Mission régionale d'autorité environnementale

**Avis de la mission régionale
d'autorité environnementale de la région Occitanie
relatif à une déclaration de projet de lycée
emportant mise en compatibilité du PLU de Gignac (34)**

n° saisine 2018-6487
n°MRAe 2018AO62

Illustration 2: Evolution envisagée du zonage réglementaire du PLU

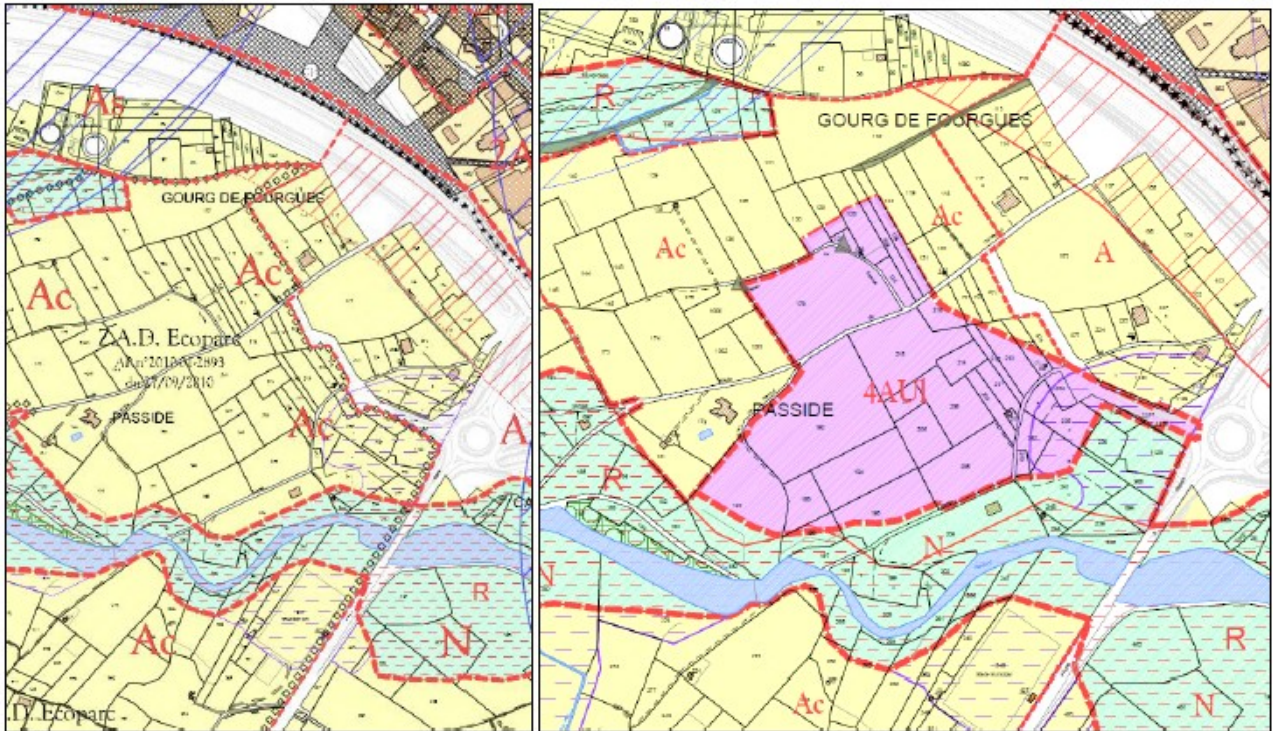
Le dossier comporte un certain nombre de plans documents graphiques illisibles notamment les copies du plan de zonage du PLU, les plans d'aménagement de circulation douces, etc. alors que ces documents sont essentiels à la bonne compréhension du projet.

- de permettre de repérer facilement le résumé non technique ;
- de compléter ce résumé par une carte de synthèse des enjeux environnementaux, localisés et hiérarchisés ;
- de compléter l'étude d'impact par les études spécifiques que la commune s'est engagée à produire afin de préciser notamment les incidences potentielles sur la santé humaine et les mesures appropriées ;
- de rendre lisibles tous les documents graphiques utiles à la compréhension du projet.

Illustration 4: Evolution du projet par évitement de la zone à enjeux écologiques

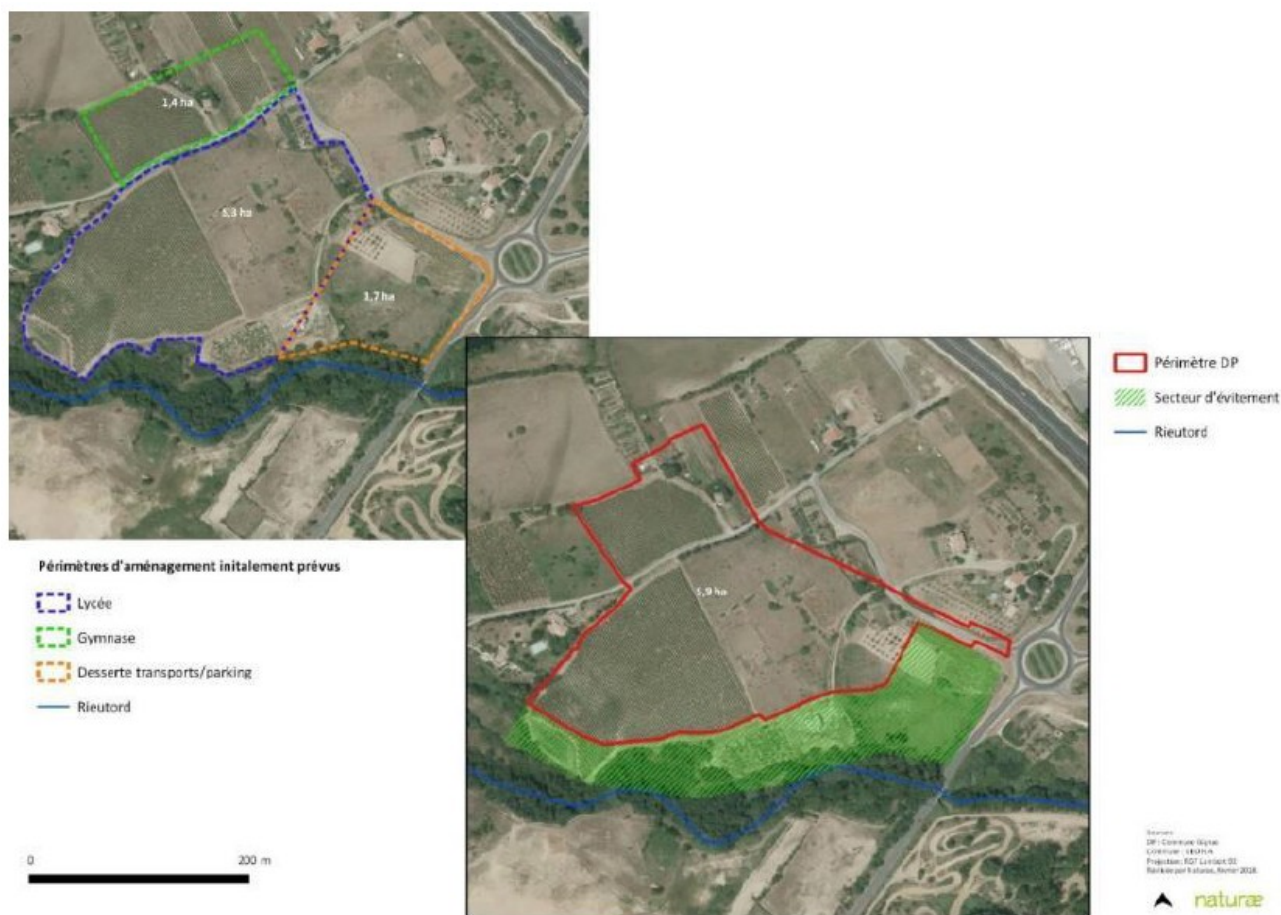
Le projet prévoit également le maintien d'arbres remarquables constituant des gîtes potentiels pour les chauves-souris ainsi que la préservation des murets pour les reptiles. Ces mesures d'évitement visent à préserver des habitats mais ne trouvent pas toutes une traduction réglementaire dans le PLU. En effet la mesure d'évitement ME 03 précise que « la préservation du muret sera assurée » alors que ce dernier n'apparaît pas dans le plan de zonage du PLU. Il en est de même pour les mesures de réduction comme la mesure MR01 (gîte amphibiens) ou les mesures compensatoires MC06 et MC07 qui visent respectivement à créer de courtes haies à dominante buissonnante et arbustive en bordure de parcelles et créer trois mares favorables à la reproduction des amphibiens¹², etc.

Concernant les plans nationaux d'action (PNA) le dossier omet ceux en faveur du Lézard Ocellé, de la Loutre et de la Pie-Grièche Méridionale.

La MRAe recommande :

- de traduire dans le règlement écrit et graphique du PLU les mesures d'évitement, de réduction et de compensation ;
- de prendre en compte les PNA en faveur du Lézard Ocellé, de la Loutre et de la Pie-Grièche Méridionale et de compléter l'étude d'impact en ce sens.
